ECE/TRANS/WP.29/GRE/61
24 April 2009

**ДОКЛАД РАБОЧЕЙ ГРУППЫ ПО ВОПРОСАМ ОСВЕЩЕНИЯ И СВЕТОВОЙ
СИГНАЛИЗАЦИИ О РАБОТЕ ЕЕ ШЕСТЬДЕСЯТ ПЕРВОЙ СЕССИИ
(Женева, 30 марта - 3 апреля 2009 года)**

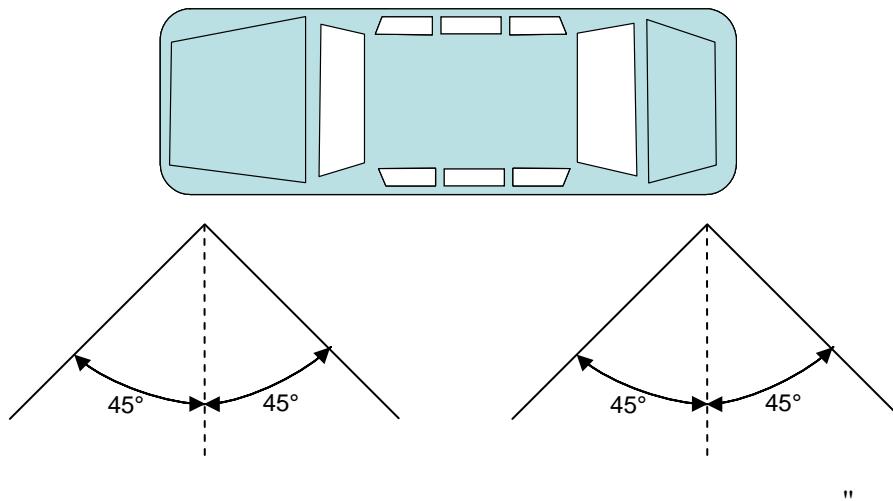
15. Что касается требований в отношении установки на транспортных средствах категории M₁ длиной свыше 6 м, но не более 7 м, то GRE приняла документ ECE/TRANS/WP.29/GRE/2009/6 с указанной ниже поправкой. Секретариату было поручено представить его WP.29 и АС.1 для рассмотрения на их сессиях в ноябре 2009 года в качестве составной части (см. пункт 14) проекта дополнения 4 к поправкам серии 04 к Правилам № 48.

Стр. 3 текста на английском языке, добавить в конце обоснования следующий рисунок:

"... длина > 6 м, видимость БГФ

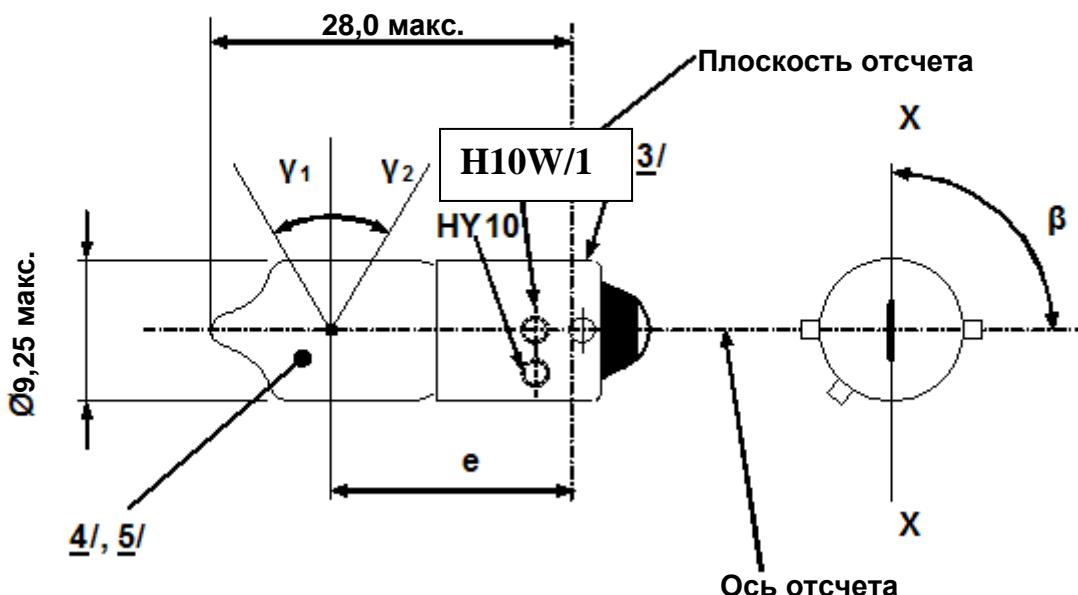
Перечень категорий ламп накаливания и их спецификаций изменить следующим образом:

Категория	Номер(а) спецификации (спецификаций)
C5W	C5W/1
H6W	H6W/1
H10W/1	H10W/1 - 2
HY6W	H6W/1
HY10W	H10W/1 - 2
HY21W	H21W/1 - 2
...	...

Новые спецификации H10W/1-2, между спецификациями H6W/1 и H21W/1, изменить следующим образом (см. нижеследующие страницы):

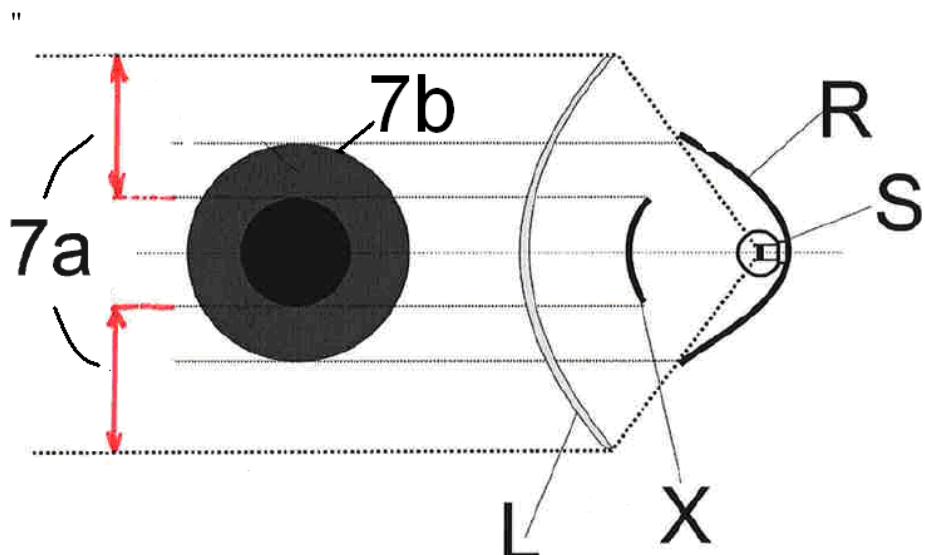
Приложение 3 изменить следующим образом (полностью подлежит замене):

**На приведенных примерах показаны некоторые схемы, призванные
содействовать пониманию предписаний, но не ограничивающие
принятие конструкционных решений**

"1.2.1.3 Измерительное оборудование

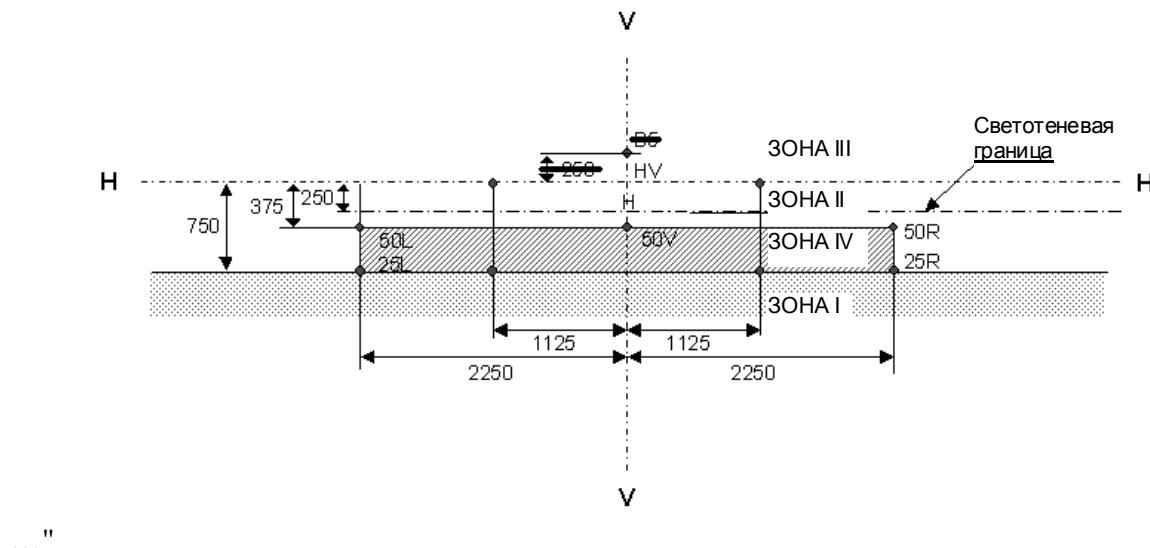
Пункт 1.2.1.3 изменить следующим образом:

Измерительное оборудование должно быть аналогичным тому, которое использовалось для испытаний фар на официальное утверждение. Для фотометрических проверок используется(**ются**) стандартная(**ые**) (эталонная(**ые**)) лампа(**ы**) накаливания".

1. Р или D либо F (**DC** или **DR** либо **B**)

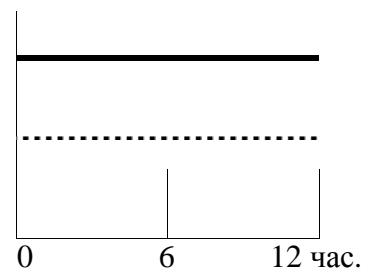
Приложение 4 изменить следующим образом:

~~Дополнительный источник света для углового освещения~~
Дополнительный источник света или модуль (модули)
СИД для углового освещения

2. P+F (**DC B**) или P+D (**DCR**)

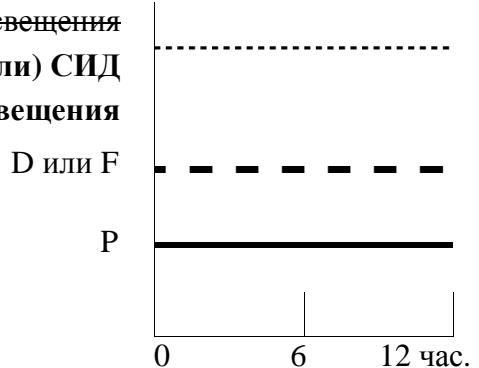
Дополнительный источник света для углового освещения
Дополнительный источник света или модуль (модули) СИД
для углового освещения

3. P+F (**DC B/**) или **DC/B** либо P+D (**DC/R**)

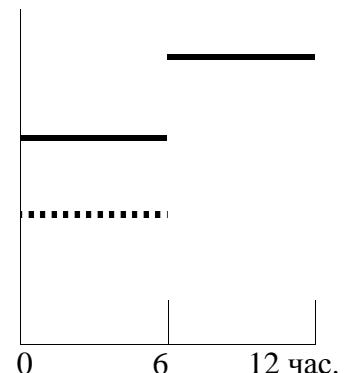
Дополнительный источник света для углового освещения
Дополнительный источник света или модуль (модули) СИД
для углового освещения

4. P+D (**DCR**) с тем же источником света

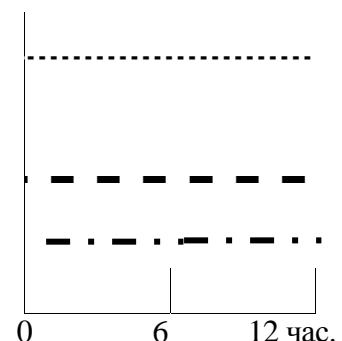
Дополнительный источник света для углового освещения
Дополнительный источник света или модуль (модули) СИД
для углового освещения
